con la presente si inviano le Osservazioni contro il Progetto di un impianto eolico codice procedura ID_VIP/ID_MATTIM: 1269 denominato "Pitigliano"; ubicato nei comuni di Pitigliano (GR) e Sorano (GR) costituito da 20 (venti) aerogeneratori di potenza nominale 7,0 MW per un totale di 140,0 MW con relative opere connesse ed infrastrutture indispensabili.

Modulo per la presentazione delle osservazioni per i piani/programmi/progetti sottoposti a procedimenti di valutazione ambientale di competenza statale

“Progetto di un impianto eolico denominato “Pitigliano” ubicato nei comuni di Pitigliano (GR) e Sorano (GR) costituito da 20 (venti) aerogeneratori di potenza nominale 7,0 MW per un totale di 140,0 MW con relative opere connesse ed infrastrutture indispensabili”

Immagine 1. Vincoli ex art. 136 del CBC dal PIT della Regione Toscana e zona approssimativa dove è progettato l'impianto industriale.

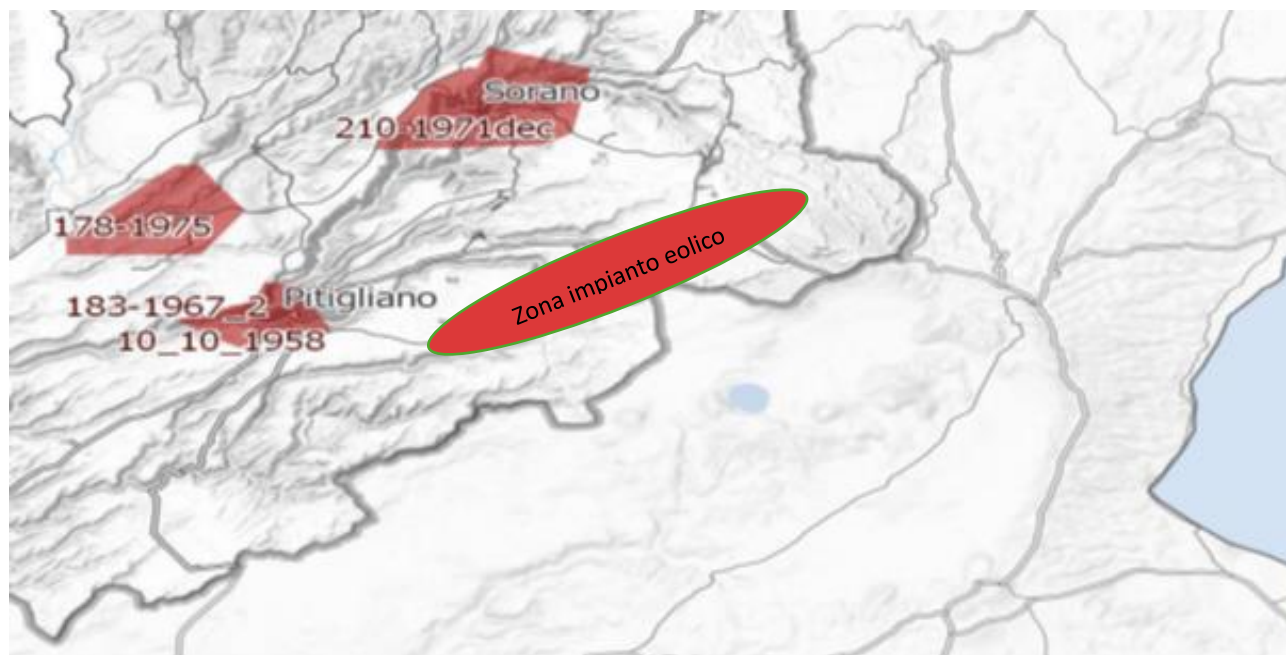
Inoltre, come sostiene la Proponente parte dell'impianto si verrebbe a trovare a 3,5 km dal centro abitato di Sorano. Infatti, tre degli aerogeneratori WTG 08, 09, 10 sono addirittura all'interno delle fasce di rispetto dei 3 km del suo vincolo paesaggistico di notevole interesse pubblico ex art 136 del CBC. Si evidenzia che così si crea

un'ulteriore incompatibilità con la tutela del Paesaggio.

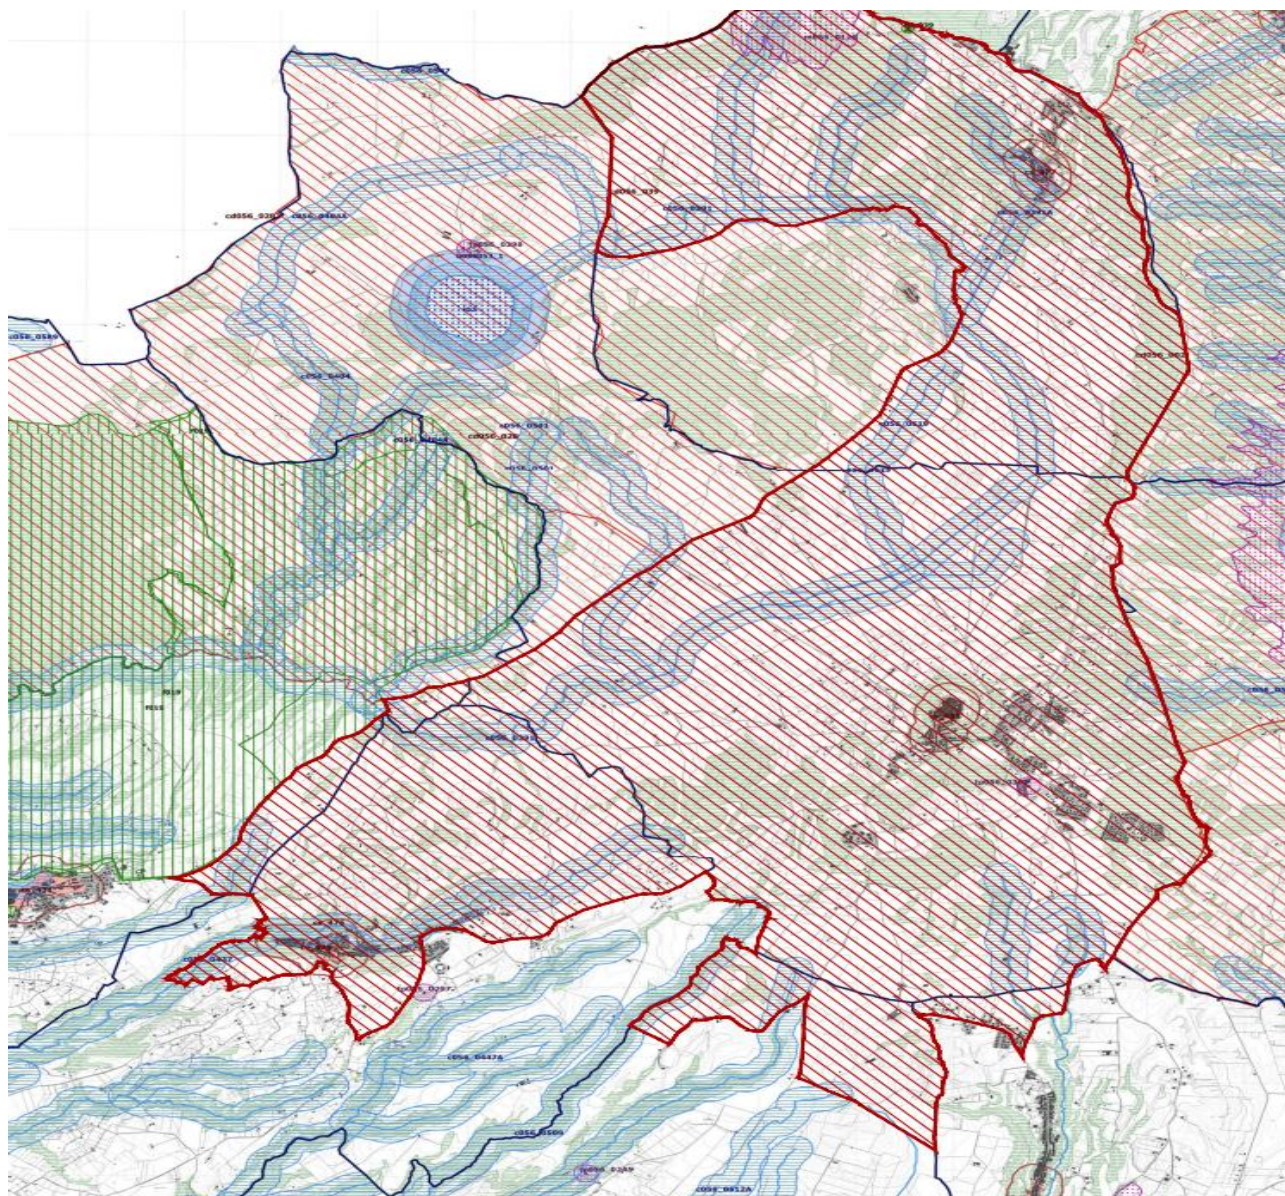
Come è illustrato nell'immagine si ribadisce che l'impianto industriale "Pitigliano" ricade completamente all'interno delle fasce di rispetto dei due vincoli di notevole

interesse pubblico e lambisce quelle di un terzo vincolo e quindi come affermato dal Consiglio di Stato nelle sentenze citate, l'impianto è insediato in area non idonea ai sensi dell'art. 20 comma 8 lettera c quater del D.Lgs. n. 199/2021 e ss.mm.ii al contrario di quanto sostiene la proponente.

Immagine 3. Cumulo di una parte di impianti eolici, fotovoltaici e geotermici industriali in progettazione ed esistenti intorno all’eolico industriale “Pitigliano”.

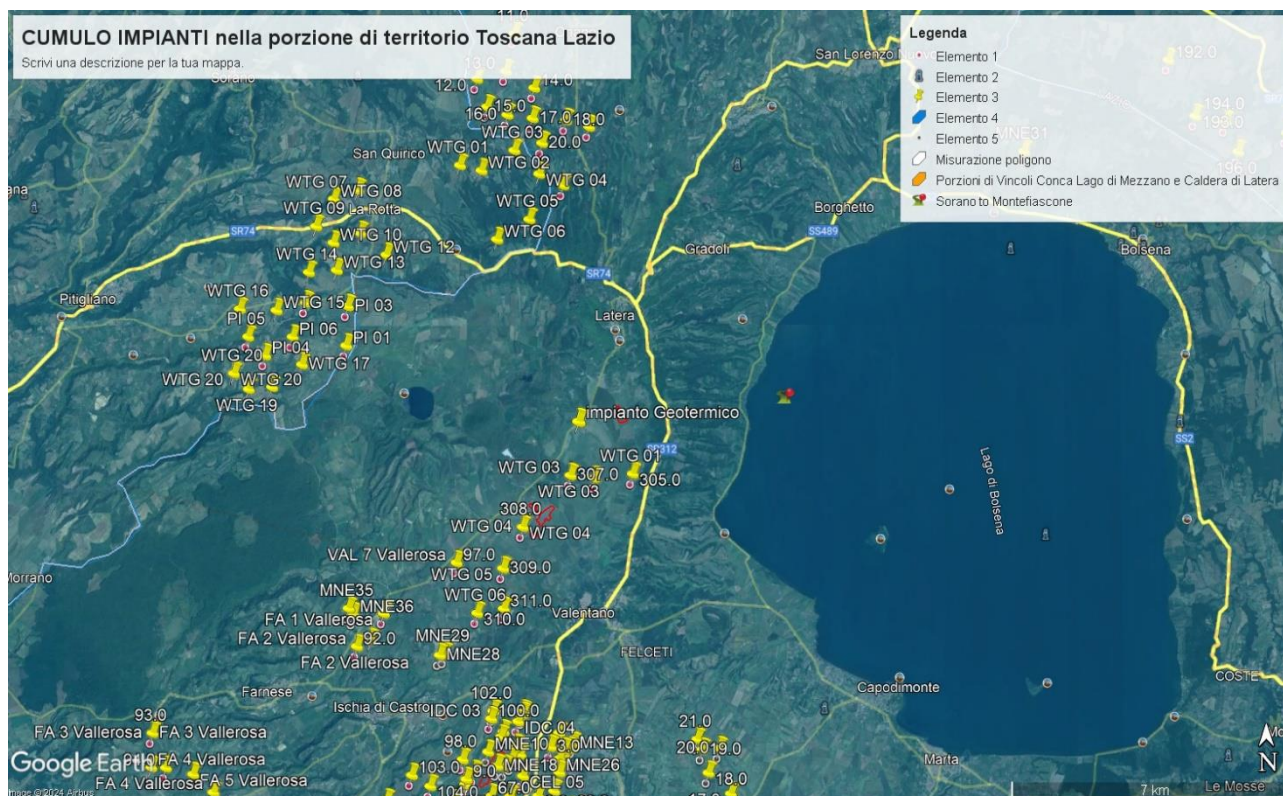
Beni Culturali “*Ambito paesaggistico, geologico e geomorfologico dell’orlo della caldera di Latera ...*” Non vengono nemmeno citati gli impianti eolici in progetto al MASE, il “Rempillo” (6 aerogeneratori) e un altro in verifica amministrativa di 14 aerogeneratori e 72, 6 MW. Ad oggi nei territori di Pitigliano, Sorano e in quello limitrofo potenzialmente potrebbero essere insediati 40 aerogeneratori alti 200 metri e larghi 170. Ma la proponente non cita neanche altri impianti che creerebbero il cumulo e quindi maggiore impatto. Infatti, sul territorio della “Città del Tufo” (Sorano e Pitigliano) impatterebbero anche l’impianto eolico “Montarzo” di Onano con 13 aerogeneratori con le dimensioni ricordate, l’altro eolico industriale nel territorio di Valentano con sette aerogeneratori (stesse dimensioni), gli impianti di Farnese con un minieolico di 3 Torri alte 60 metri già installate in località Poggio del Crognolo e l’impianto eolico industriale “Vallerosa” (7 aerogeneratori alti 200 metri e larghi 158 metri) in procedura VIA presso la Regione Lazio. Inoltre, altri impianti del minieolico già presenti a Valentano, Cellere e Piansano e due progetti eolici industriali con le stesse dimensioni (200 m x 170 m) nel Comune di Ischia di Castro. La valutazione del cumulo non prende neanche in considerazione gli impianti industriali di fotovoltaico e agrivoltaico in progetto a Farnese, Valentano, Ischia di Castro, Cellere. L’impianto geotermico in procedura Via al MASE, progettato nella Caldera di Latera. Quindi è stata effettuata una valutazione del potenziale impatto cumulativo non veritiera a dispetto di quanto affermato dalla proponente che sostiene di aver preso in considerazione uno spazio di 10 km intorno al suo impianto per gli impatti che si creerebbero.

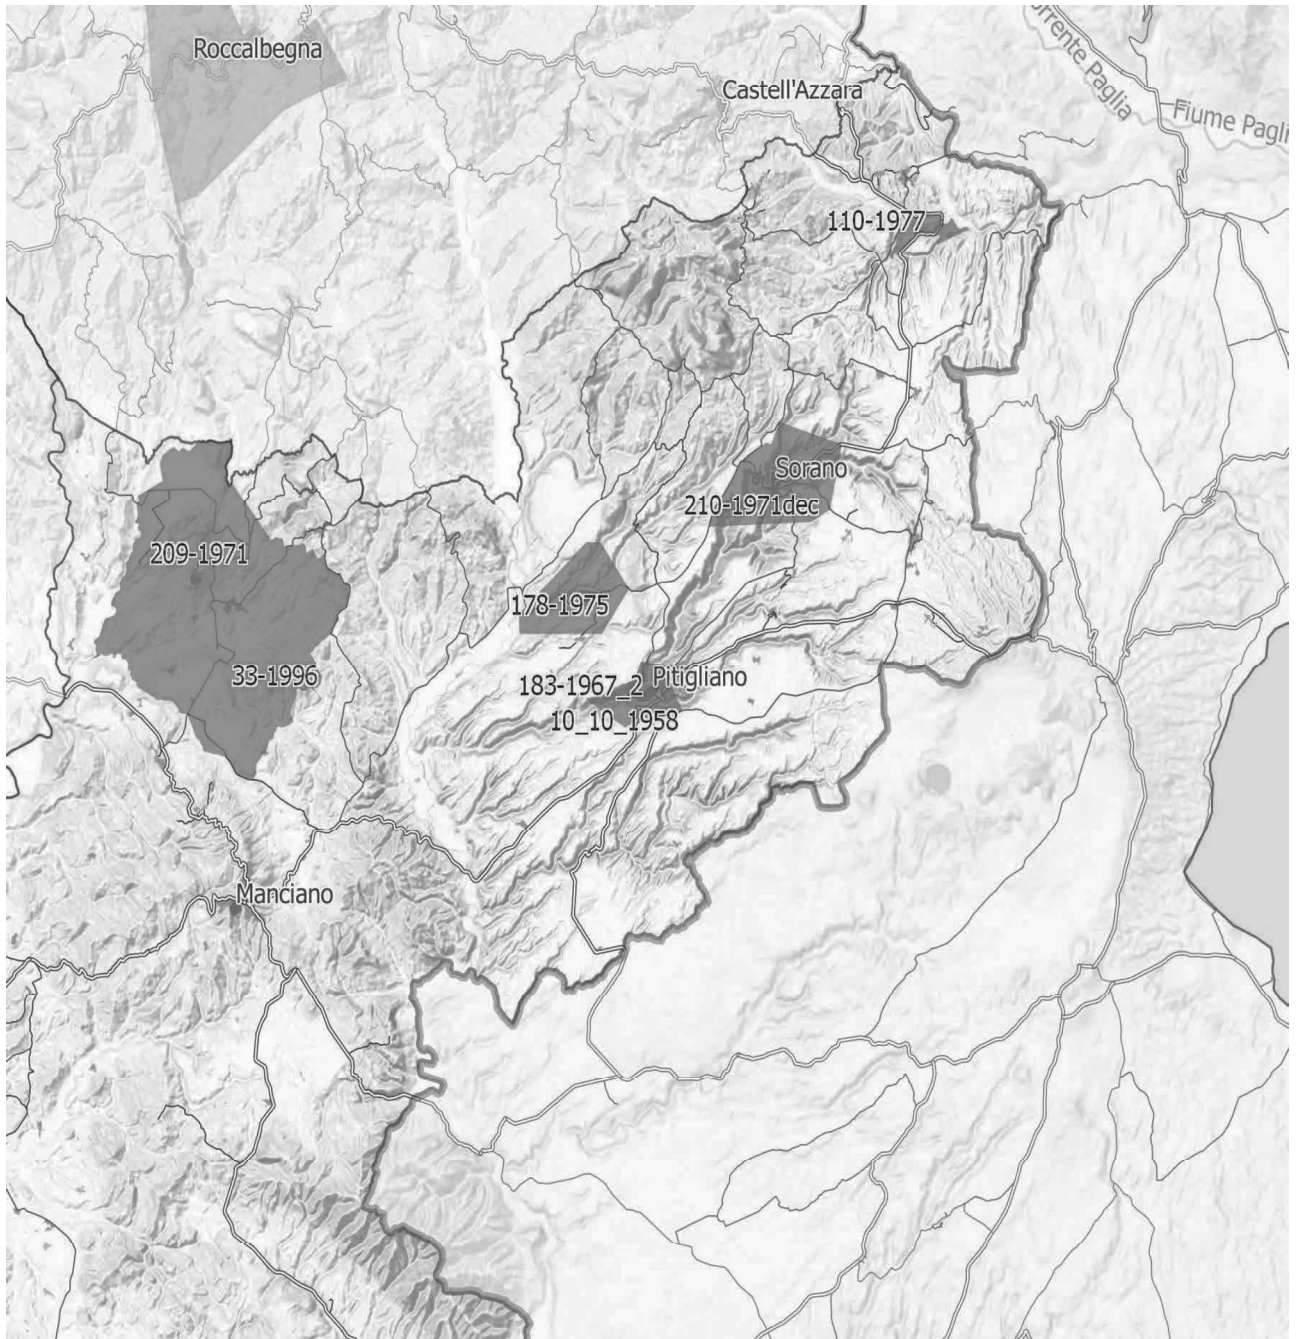
IMMAGINE n. 4 Si evidenzia che i tre aerogeneratori WTG 07, WTG 08 e WTG 09 impattano con il vincolo paesaggistico di notevole interesse pubblico del Centro Storico di Sorano. Il WTG 07 si troverebbe a 2828 m, WTG 08 2504 e WTG 09 2990. Il cavidotto dell'impianto invece impatta in buona parte del Vincolo paesaggistico ex art. 136 del CBC del Centro Storico di Pitigliano.
